SERVICE INFO – INA 0098

Utskiftning av spennenhet og vibrasjonsdemper

Produsent:	Audi, Seat, Škoda
Modeller:	
Audi:	A4, A6
Seat:	Exeo
Škoda:	Superb
Motorkoder:	AWT, ALT, AVJ, AMB, BFB, BEX, BKB, CFMA
Artikkel nr.	531 0531 20 (erstattet) 533 0028 20 (erstattet) 531 0840 10 (ny) 532 0601 10 (ny)

Figur 1: Vibrasjonsdemper 533 0028 20 (venstre), spennenhet 531 0531 20 (høyre)

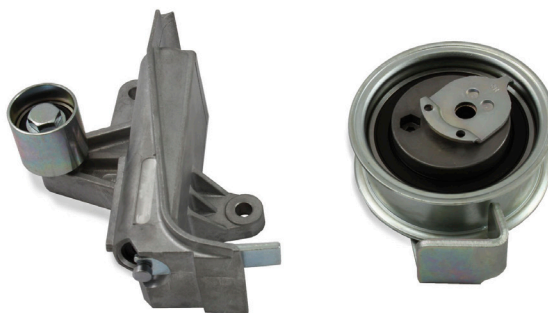
Kjøretøyene som er oppført overfor, har vibrasjonsdemper 533 0028 20 (bilde 1, venstre) og spennenhet 531 0531 20 (bilde 1, høyre) blitt skiftet ut med SETT 530 0546 10 (bilde 2, venstre) og Pakke 530 0546 09 (bilde 2, høyre).

De nye komponentene skiller seg ikke bare i form av sitt utseende, men også i forhold til deres funksjonalitet. Med den tidligere utformingen, tok vibrasjonsdemperen, i tillegg til spennenheten, seg av en del av remspenningsfunksjonen.

Den nye venderullen med holder 532 0601 10 har bare en vendefunksjon. Remspenningen og dempingen er bare utført av spennenhet 531 0840 10.

Bruken av en blanding komponenter er ikke tillatt, ettersom komponentene er tilpasset hverandre, og sikrer bare riktig remspenning når de brukes sammen.
